« Le Chabot »

Association de Protection des Rivières Ariégeoises

**ENQUETE PUBLIQUE SUR LA DEMANDE DE
« RENOUVELLEMENT DE CONCESSION DE LA CENTRALE HYDROELECTRIQUE
DE SAINT JEAN DE VERGES AU TITRE DU L.214-3 DU CODE DE L'ENVIRONNEMENT »
PAR LA SOCIETE DU VIEUX MOULIN**

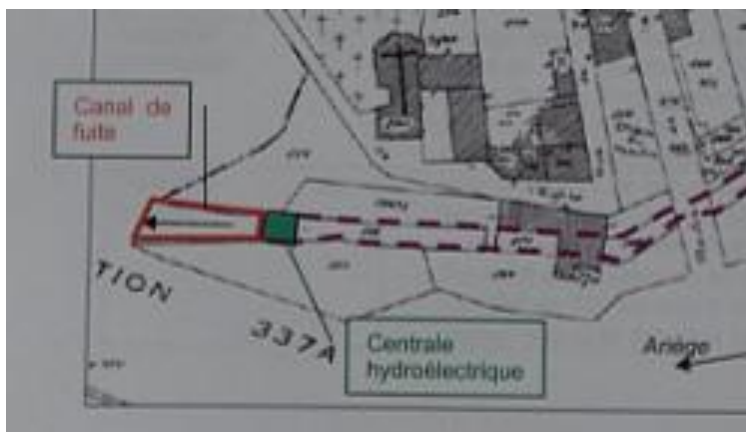
- **à la restitution** : la sortie du canal de fuite, en rive droite, détermine le flux principal et constitue donc le débit le plus attractif, l'attrait de la passe à poisson en rive gauche s'en trouve fortement réduit.

Constituant très souvent des pièges à migrateurs, les canaux de fuite doivent permettre aux espèces qui s'y sont engagées de quitter rapidement la zone piège et de retrouver le lit principal. Sur ce projet, la longueur importante du canal de fuite accentue ces difficultés de sortie de la zone d'attractivité. Compte tenu des enjeux du Natura

2000, il est ordinairement recommandé de relier directement, en sortie machine, le canal de fuite au cours d'eau naturel. Sur ce dossier, **à minima et dans un premier temps, il nous semble important de supprimer à l'exutoire du canal maçonné (porté en rouge sur le plan), l'enrochement linéaire exécuté dans le lit du cours d'eau, qui allonge fortement le canal de fuite, ceci pour faciliter le retour vers le tronçon court-circuité et la passe de montaison.**

D'autant que **cet enrochement**, non porté sur le plan, nous paraît d'une **légitimité très contestable**, (a t'il seulement fait l'objet d'une déclaration de travaux en rivière ?)

Figure 18 ■ Implantation d'une drome dans le cas d'un seuil de dérivation

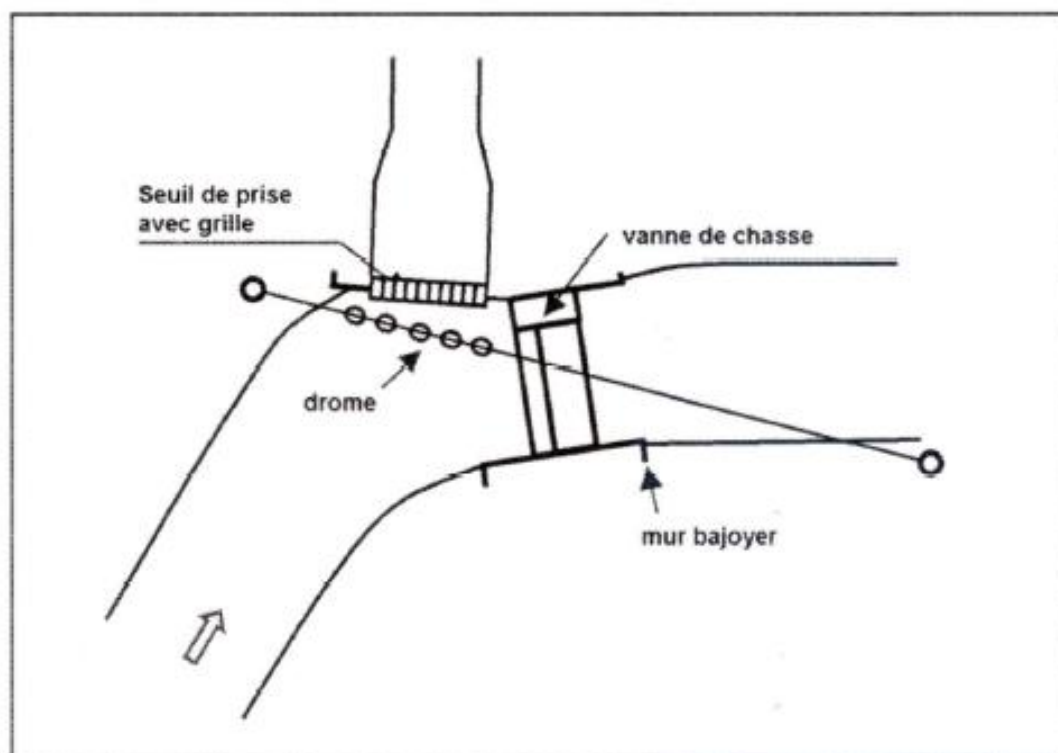
– **l'ouvrage de montaison** : la passe à poisson existant, sert aussi de passe à canoë. Peu fonctionnelle

de par sa forte pente et le peu de fond en pied d'ouvrage, elle ne peut satisfaire aux besoins de « continuité écologique » qu'impose ce cours d'eau, classé axe bleu migrateur et Natura 2000. Située en rive gauche, à l'opposé de la courbure naturelle du cours d'eau, elle

débouche sur un radier peu profond, qui peut s'avérer dangereux pour les espèces migratrices (prédation facilitée). D'autre part, afin d'éviter toute perturbation des migrateurs amphihalins, la passe à canoë doit être distincte.

- déporter la passe à poisson en rive droite près des vannes du canal d'amené pour réduire la longueur du cheminement vers l'amont et bénéficier ainsi de l'appel d'eau des pertes du barrage, tout en débouchant sur une lame d'eau beaucoup plus profonde,
- construire un ouvrage pérenne type « passe à bassins successifs » compte tenu de la hauteur de chute relativement modeste mais infranchissable en l'état (2 m),
- positionner l'échancrure du débit réservé près de l'ouvrage de montaison pour augmenter son attractivité,
- de mettre en place une drome en amont de la passe afin de créer un courant de dérivation pour éviter que les embâcles ne viennent obstruer l'ouverture de la passe.

Figure 5 : Prototype de prise d'eau ichtyocompatible testé à Navarrenx (Gave d'Oloron). T. Besse, modifié d'après : ONEMA(Larinier, Thévenet, & Travade, 2008)

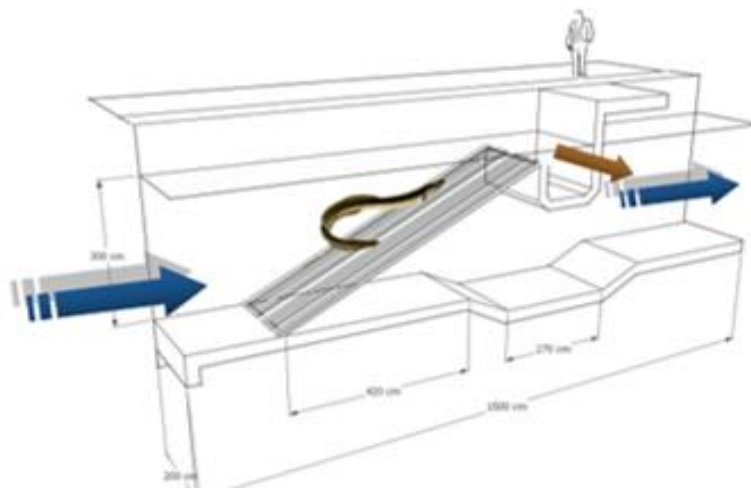
– **L'ouvrage de dévalaison et le plan de grille** : le pétitionnaire a bénéficié depuis 50 ans d'une autorisation administrative lui permettant de faire fonctionner la centrale de Saint Jean de Verges sans ouvrage de dévalaison, avec un plan de grilles susceptible d'entraîner une mortalité importante des espèces amphihalines. Un ouvrage de dévalaison est aujourd'hui prévu avec un espacement de grilles à 3 cm afin d'éviter le passage dans les turbines. Le renouvellement de la concession pour 30 ans ainsi que l'augmentation de puissance demandée, permet et doit être l'occasion de remettre à jour l'investissement productif, au meilleur niveau des connaissances actuelles en matière de protection des milieux et des espèces.

Les turbines installées sur des débits larges comme l'Ariège, telles celles installées dans la centrale concernée de Saint Jean de Verges (turbines Kaplan) ont des taux de mortalité proches de 30%. Il est donc capital d'éviter tout passage en turbine, l'ouvrage de dévalaison doit être assorti d'un plan de grille modifié ou l'espacement devra être porté à 2 cm, tel que recommandé dans la récente étude citée ci-dessous :

Diverses expérimentations ont été récemment conduites en Europe et en Amérique du Nord pour mettre au point des dispositifs permettant d'éviter l'entraînement dans les turbines. En France, l'étude sur la définition de prises d'eau « ichtyocompatibles » prenant en compte la dévalaison des migrateurs a permis de définir un certain nombre de critères de dimensionnement (Anonyme, 2007). Il apparaît que la seule solution techniquement efficace connue à l'heure actuelle réside dans l'installation d'une barrière physique, c'est-à-dire un plan de grilles fines (espacements de 1.5 cm à 2 cm au maximum), associé à un ouvrage évacuateur ou un by-pass spécifique assurant un transit sans dommage à l'aval. Les recommandations contenues dans le rapport du groupe de travail « ouvrages » sont prises en compte pour la conception de prototypes de prises d'eau ichtyocompatibles. A travers l'accord-cadre de recherche et développement sur les ouvrages, plusieurs projets sont actuellement à l'étude, à l'exemple du suivi du prototype de prise d'eau de Navarrenx, sur la Gave d'Oloron (Figure 5).
